Einwohnergemeinde Interlaken

Überbauungsordnung Nr. 23 «IBI-Areal»

Mitwirkungsbericht

Januar 2024

Rudimentäre Skizze einer möglichen Korrektur für die Anordnung des Baukörpers B1

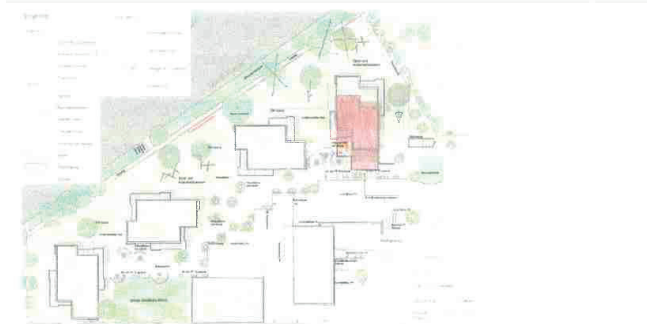
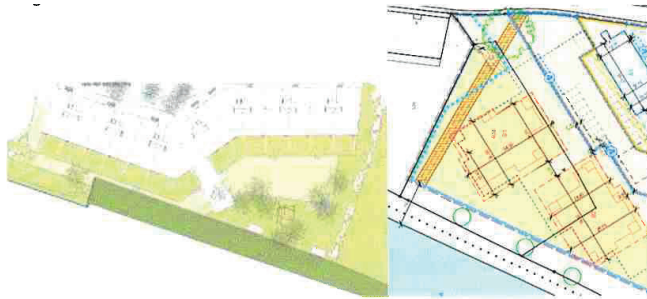
03.9	Aus unserer Sicht könnte der Baukörper durchaus etwas gegen das Verwaltungsgebäude geschoben werden.	Der Raum zwischen dem Baukörper B1 und dem Verwaltungsgebäude ist für das Gesamtkonzept von grosser Bedeutung. Es handelt sich um den Ankunftsort, wo Adressierung, Erschliessung, Parkierung, Aufenthalt, Entsorgung koordiniert werden müssen. Diese Freifläche bildet auch für die Nachbarschaft einen Mehrwert. Der Spielraum wurde im qualitätssichernden Verfahren überprüft.	
	Die Gebäudehöhe sollte vom Baukörper B1 auf 4 Stockwerke begrenzt werden.	vgl. 01.1, 01.2

Skizze: Rudimentäre Gedanken einer möglichen Sicherheitsverbesserung mit der Änderung der Zufahrt zur Einstellhalle unserer Überbauung.

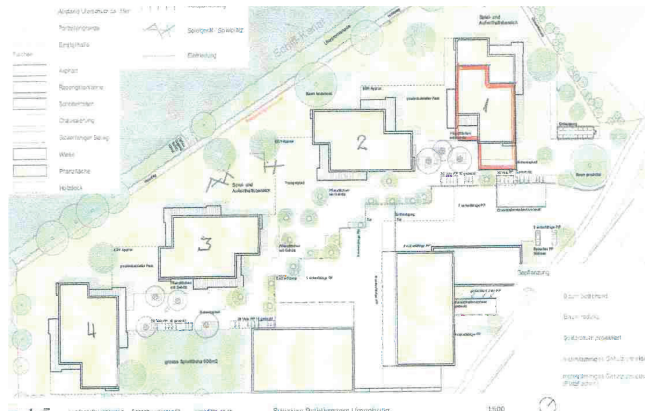
<i>Nr.</i>	<i>Anliegen</i>	<i>Stellungnahme</i>	<i>Umsetzung</i>
03.19	<p>b) Sicherheitsaspekte sind nicht erkennbar? Die Sicherheit bereitet der Stockwerkeigentümergeinschaft Quai West Sorgen. Fragen, wie:</p> <ul style="list-style-type: none">– Fuss-Überquerung bei der Fabrikstrasse– Sicherheit bei Ein- und Ausfahren aus der sehr steilen Einstellhallen-Ausfahrt. <p>Der Gemeinderat Interlaken wird gebeten, die Sachlage zu prüfen und präventive Massnahmen festzulegen und auch umzusetzen, parallel in der Bauzeit der neuen Überbauung.</p>	<p>In Tempo 30 Zonen sind zusätzliche Massnahmen für sichere Fussgängerquerungen nicht nötig resp. gesetzlich nicht vorgesehen. Ob ein Fussgängerstreifen bei der Unterführung nötig und hilfreich ist, kann vom Gemeinderat zu gegebener Zeit überprüft werden (nicht Gegenstand der UeO).</p> <p>Die Einstellhallenrampe im UeO-Perimeter ist ca. 15 m zurückversetzt zum Gehweg an der Fabrikstrasse geplant. Es handelt sich deshalb keineswegs um eine sicherheitskritische Situation.</p> <p>Die Einstellhallenrampe der Überbauung Quai-West ist rechts-gültig bewilligt und sollte deshalb den Vorschriften entsprechen. Bereits bisher gibt es Schwer- und Autoverkehr auf der Fabrikstrasse.</p> <p>Für die Bauphasen wird ein Konzept für die Baulogistik und Sicherheit ausgearbeitet.</p>
